**ПАСПОРТ ДОСТУПНОСТИ**  
**объекта социальной инфраструктуры (ОСИ)**  
**№ 1**

- 1.1. Наименование (вид) объекта: ПИМУ. Институт травматологии и ортопедии.
- 1.2. Адрес объекта: 6603155, г. Нижний Новгород, Верхневолжская наб. 18/1.

**АКТ ОБСЛЕДОВАНИЯ  
объекта социальной инфраструктуры  
К ПАСПОРТУ ДОСТУПНОСТИ ОСИ  
№ 1**

Фото 57

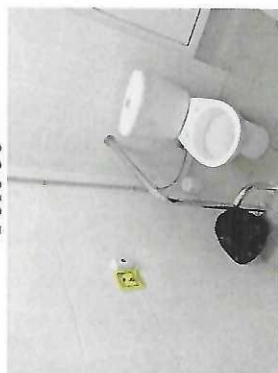
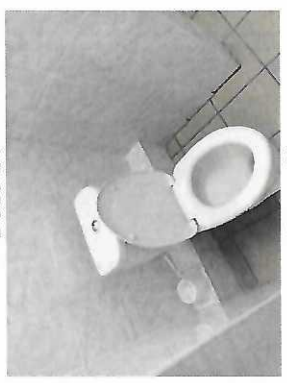
коляски, отсутствует  
откидной опорный  
поручень справа от унитаза.

знак 150x200мм, «Туалет для инвалидов» в соответствии с ГОСТ Р 52131-2019. (СП 59.13330.2020 6.3.6)
